DODATEK Č. 2**KE SMLOUVĚ O DÍLO: „REKONSTRUKCE AREÁLU CESTMISTROVSTVÍ LIBEREC – DEPO
RŮŽODOL“ Č. OBJEDNATELE 2025001**

Kód: DOD2
 Stavba: Zvětšení výkopových prací a sanační poštář u RN a AN, váha externality

Schéma RN – pro Dod. č. 2 (ZP 04)

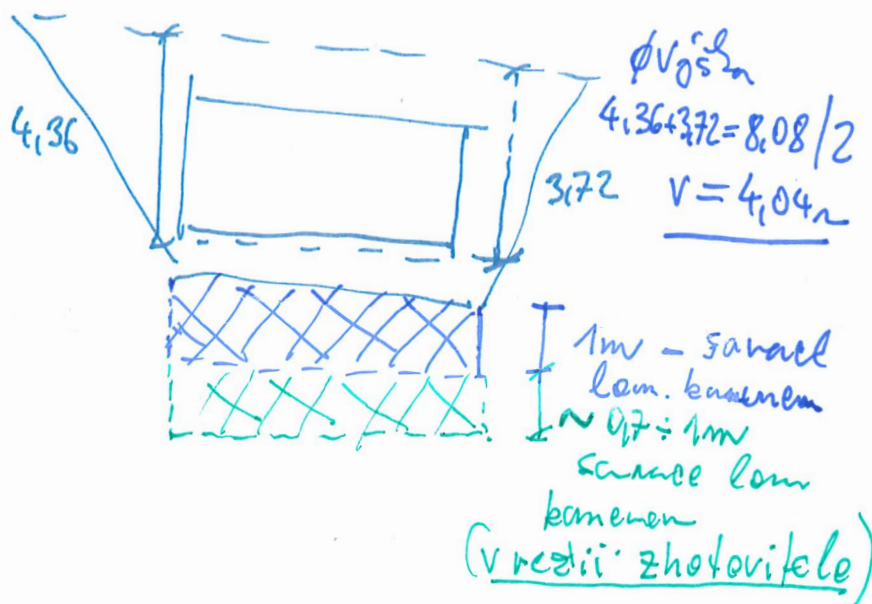
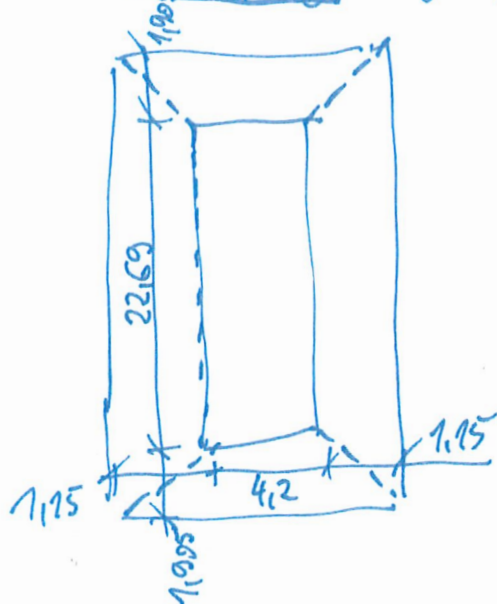
$$\text{Nová RN} - 22,69 \times 4,2 \times 2,84 = 695,89 \text{ m}^3$$

1. pol $\Rightarrow$ odšopání: výšopi odpočet betonu (hráz adno koupaliště), sance podběží

2. pol Obšopání RN

Celk Objem výkopu – nová (navyšení 1/2) $695,89 / 2 = 347,945,3$

$$\oplus \text{ sance - výkop } 25 \times 6,5 \times 1 = 162,5$$

$$\ominus \text{ beton koup. } 10,6 = \ominus 10,6$$

$$\Sigma 499,845 \text{ m}^3$$

Obšop $347,945 - 1/2 \text{ obj. reten. } - 1/2 \text{ odp. vrstev zpevn. plochy}$
 $(135,323) \quad 33,84$
 $= 178,786 \text{ m}^3$
